Onderwerp: Re: Advies 05373490682 - [redacted] [redacted] [redacted]

Voor de aanvraag (inrit) op de Thorbeckestraat 21 heb ik reactie vanuit de aanvrager. Deze geeft aan dat hij de 4 meter kan aanhouden. Bijgaand een "tekeninkje". Is dit voldoende om medewerking te kunnen verlenen?

Afbeelding 3: voorbeeld enkele oprit

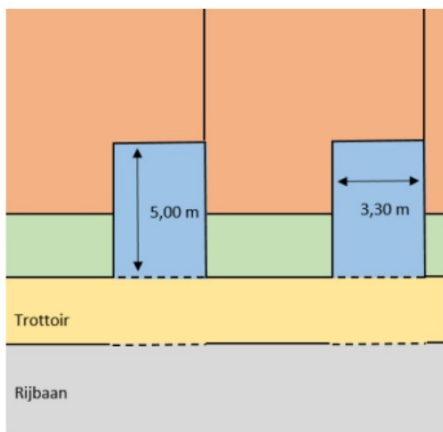
Excuses voor de verwarring, dit betekend dat ze nog niet in beschikking zijn over een uitrittenvergunning. In dit geval komen ze ook niet in aanmerking aangezien de in-uitrit minimaal 4 meter moet zijn. Als ze dit wel kunnen realiseren zien wij geen reden om dit niet een akkoord te geven. 2,5 meter is te klein om als in-uitrit van een auto te gebruiken. Parkeren om eigen terrein/ oprit dient al 3,30 te zijn.

Hierdoor kan een in-uitrit nooit kleiner zijn dan 4 meter.
